改善箇所説明図

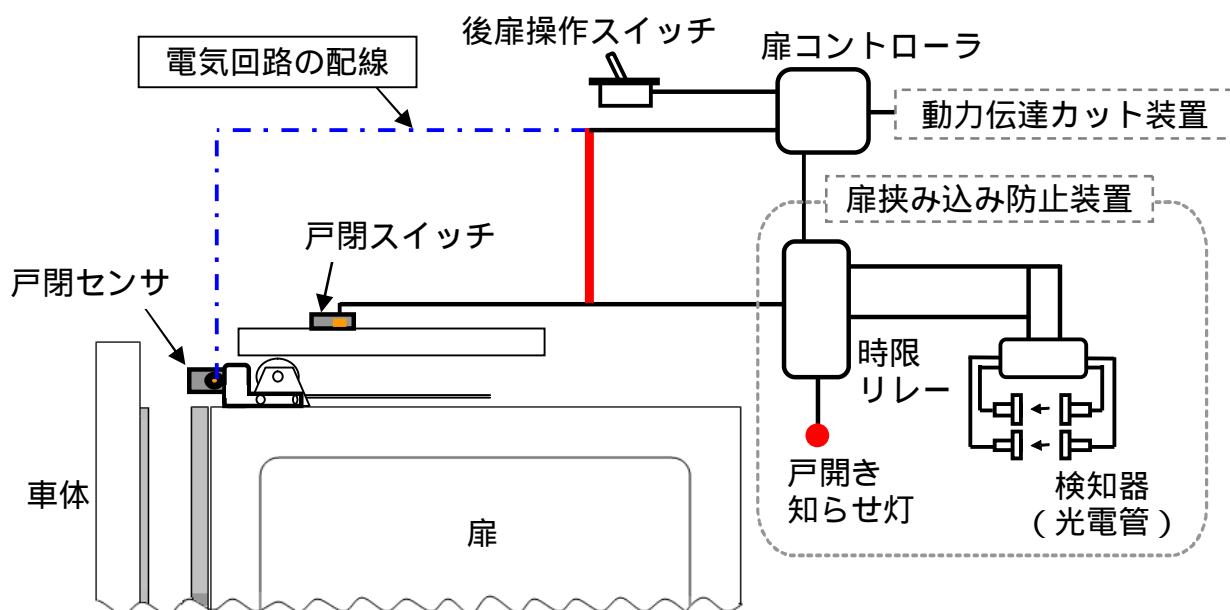
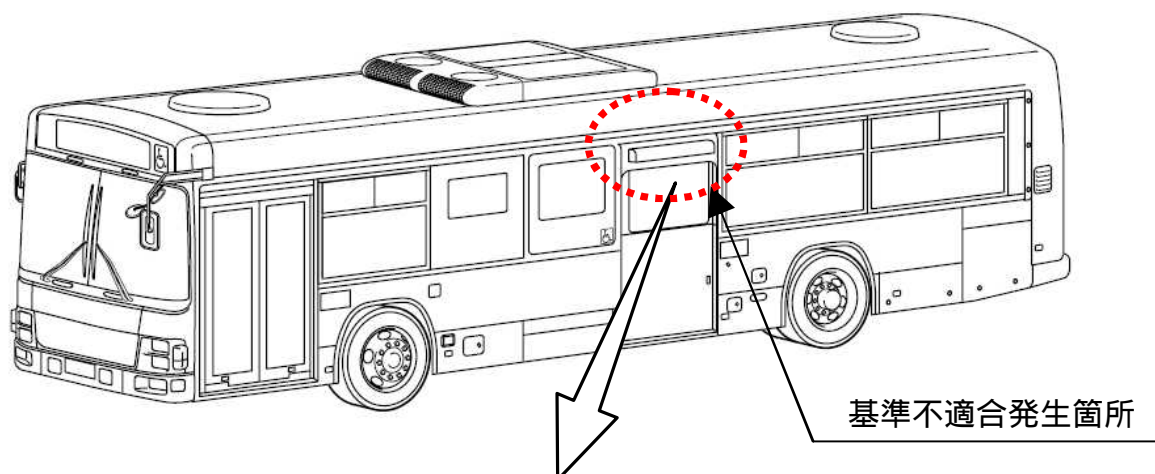
— 太線は追加する配線を示す
- - - 一点鎖線は廃止する配線を示す

動力伝達カット装置（乗降口の扉を閉じた後でなければ走行装置に動力を伝達することができない構造）を備えた路線バスにおいて、後扉の開閉状態を検知するための電気回路が動力伝達カット装置用と扉挟み込み防止装置用とで分離しているため、後扉に小さな異物等が挟まった場合、扉挟み込み防止装置が作動可能な状態で戸開き知らせ灯が点灯したまま、動力伝達カット装置が解除することがある。そのため、その状態で発進すると、走行中に乗客が検知器（光電管）を遮った際に扉が開くおそれがある。

改善の内容：
 全車両、後扉の開閉状態を検知する電気回路の配線を変更する。
